**ÓRGANO DE CONTROL INSTITUCIONAL
MUNICIPALIDAD PROVINCIAL DEL SANTA**

**INFORME DE ACCIÓN DE OFICIO POSTERIOR
N° 020-2026-2-0344-AOP**

**“ELABORACIÓN DEL EXPEDIENTE TÉCNICO DEL
PROYECTO DE INVERSIÓN: CREACIÓN DE LOS SERVICIOS
DE AGUA POTABLE EN EL A.H. SANTA ROSA, LAS LOMAS
Y AMPLIACIÓN SANTA ROSA, CENTRO POBLADO DE
CAMBIO PUENTE, DISTRITO DE CHIMBOTE, PROVINCIA DE
SANTA, ÁNCASH CUI 2397592”.**

CHIMBOTE, 1 DE ABRIL DE 2026

Imagen n.º4
Plano RDAP-01 Red de distribución de agua potable A.H Las Lomas

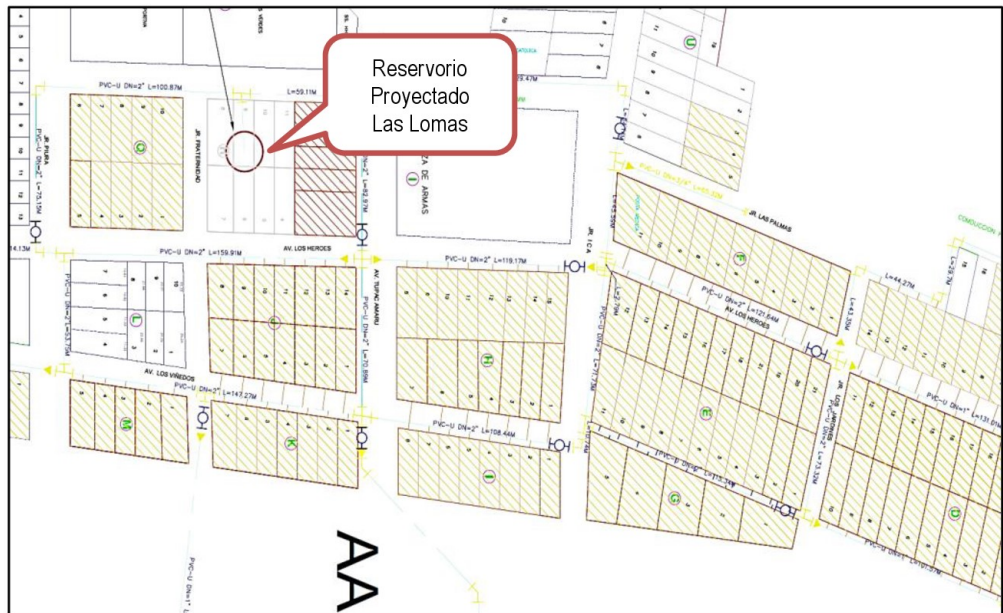
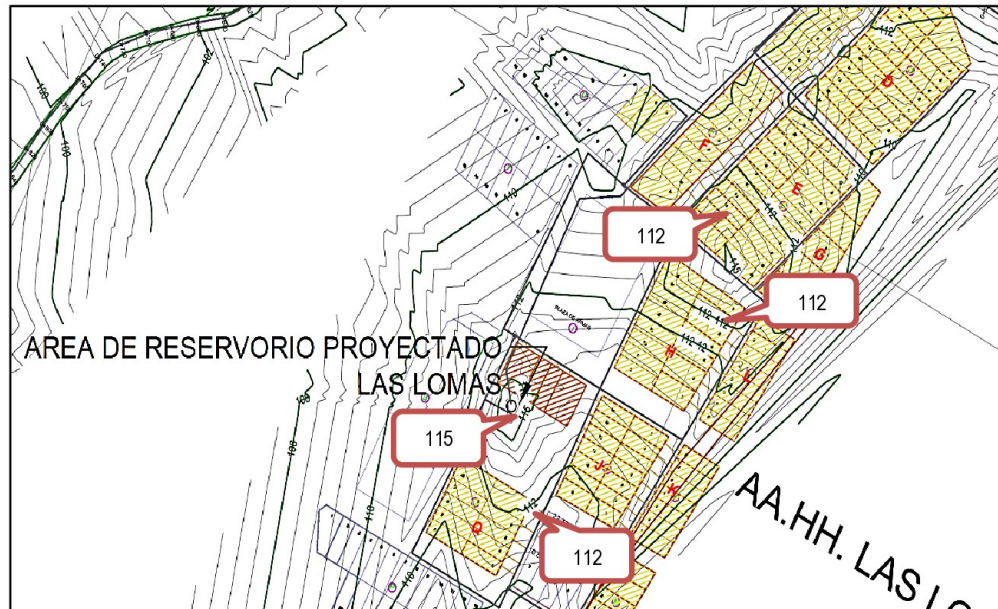
Como es de verse, en las imágenes anteriores el reservorio proyectado en el asentamiento humano Las Lomas, se encuentra ubicado en la cota 115,00 msnm, y los lotes de las manzanas aledañas C, D, E, F, G, I, K, L, M, Q se encuentran ubicados entre las cotas 112,00 msnm y 113 msnm, existiendo 2,00 m de desnivel, determinándose que la presión disponible en los puntos de entrega es inferior a 5 m.c.a. (metros de columna de agua) lo cual, estaría incumpliendo lo establecido en el numeral 2.16 Redes de distribución, de la Norma Técnica de Diseño: Opciones Tecnológicas para sistemas de Saneamiento en el Ámbito Rural, el cual refiere a la letra lo siguiente:

- La presión mínima de servicio en cualquier punto de la red o línea de agua no debe ser menor de 5 m.c.a y
- La presión estática no debe ser mayor de 60 m.c.a.

De lo descrito anteriormente, se puede determinar que la Entidad aprobó expediente técnico, que no consideró el riesgo de desabastecimiento en las viviendas de mayor elevación, presión negativa impidiendo que el agua llegue a las alturas mínimas en los puntos de salida de los aparatos sanitarios.

Plano LC-02 planta y perfil longitudinal línea de conducción 01 Prog: 0+240 – 0+780

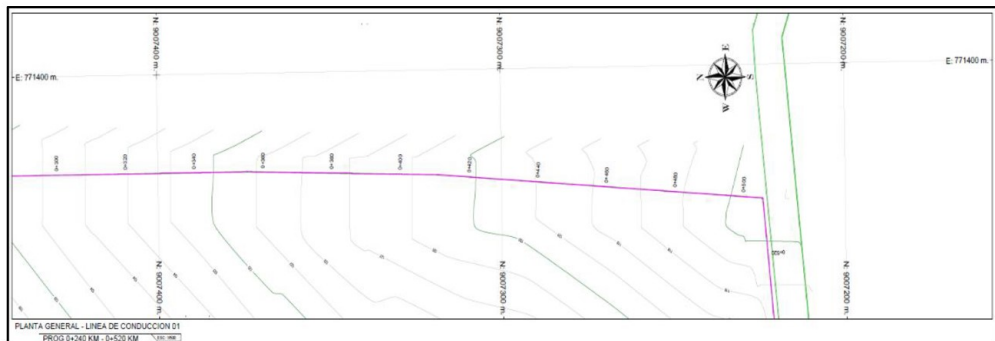
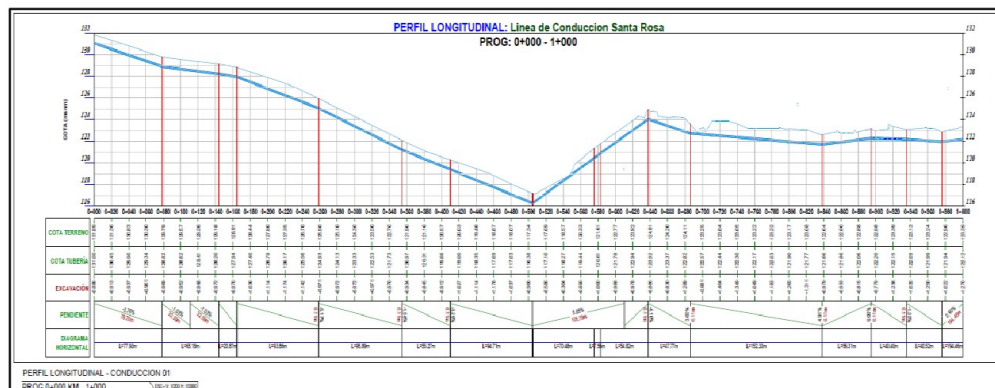
De las imágenes precedentes, se evidencia que en los planos de planta y perfil longitudinal de las líneas de conducción y aducción de agua potable, no se consigna la ubicación de las válvulas de purga en los puntos bajos, ni de las válvulas de aire en los puntos altos, incumpliendo lo establecido en el numeral 5.1.3 Accesorios, de la Norma OS.010 Captación y Conducción de Agua para Consumo Humano, del Reglamento Nacional de Edificaciones, el cual establece lo siguiente:

La omisión descrita en los párrafos anteriores, determina que la Entidad aprobó expediente técnico, en el que no se identifica la ubicación precisa en los planos de los puntos críticos para la eliminación de sedimentos y la evacuación de aire atrapado, es decir las válvulas de aire y purga, los cuales son elementos fundamentales para garantizar la capacidad hidráulica y el correcto funcionamiento de las redes de agua potable durante la operación y mantenimiento del sistema.
